COMUNE DI SANT'ORESTE

OGGETTO: Procedura di Valutazione di Impatto Ambientale ai sensi dell'art. 27-bis, parte II del D.Lgs. 152/2006 e s.m.i. progetto "Impianto per il compostaggio e digestione anaerobica di rifiuti organici di natura agro-industriale da raccolta differenziata con produzione di biometano e CO2"-
Comune di Ponzano Romano (RM), località Brecceto.
Proponente S.p.A- Sogliano Ambiente – Registro elenco progetti n°. 23/2018.
Riscontro alla comunicazione di cui all'art. 27-bis, commi 2 e 3 del D.Lgs. 152/2006 e s.m.i., prot. n°. 301853 del 23.05.2018.

In riscontro alla nota in oggetto emarginata, acquisita al protocollo comunale in data 24.05.2018 con n°. 3891, con la presente si invia a codesta area, ai sensi dell'art. 27-bis, co. 3 del D.Lgs. 152/2006 e s.m.i., richiesta di integrazione documentale, come meglio di seguito specificato.

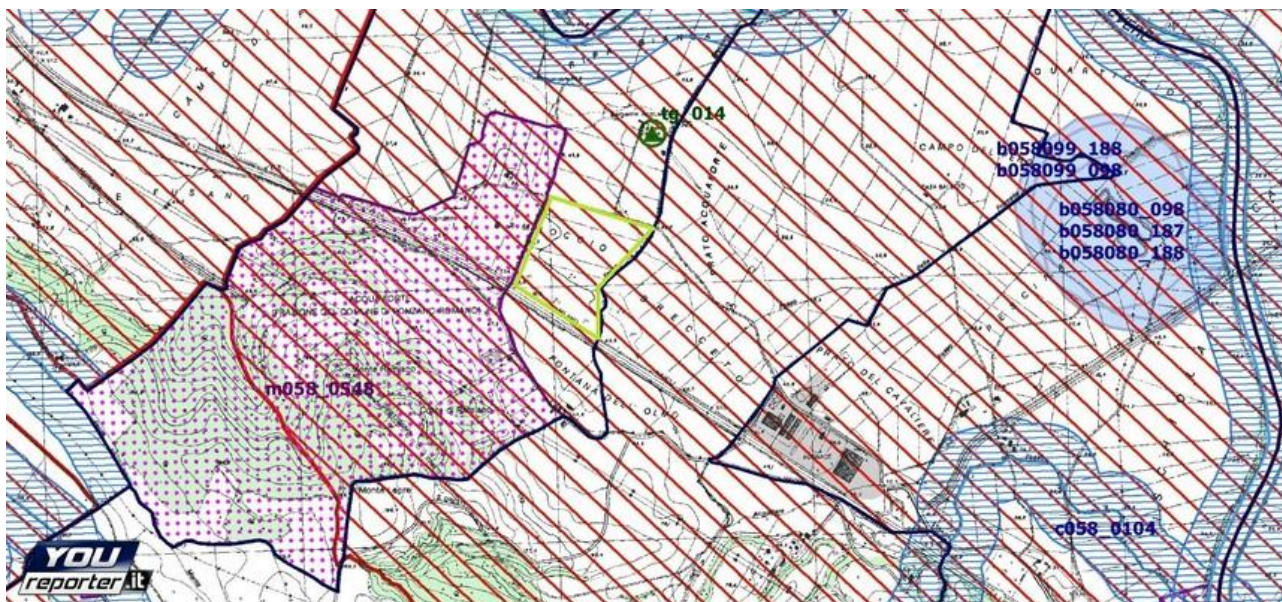
Tali dati devono essere riferiti all'acqua di falda nell'area di progetto ed aree circostanti compresa l'area della fonte sorgiva denominata "Acqua forte" indicata nel PTPR, di cui si propone estratto grafico.
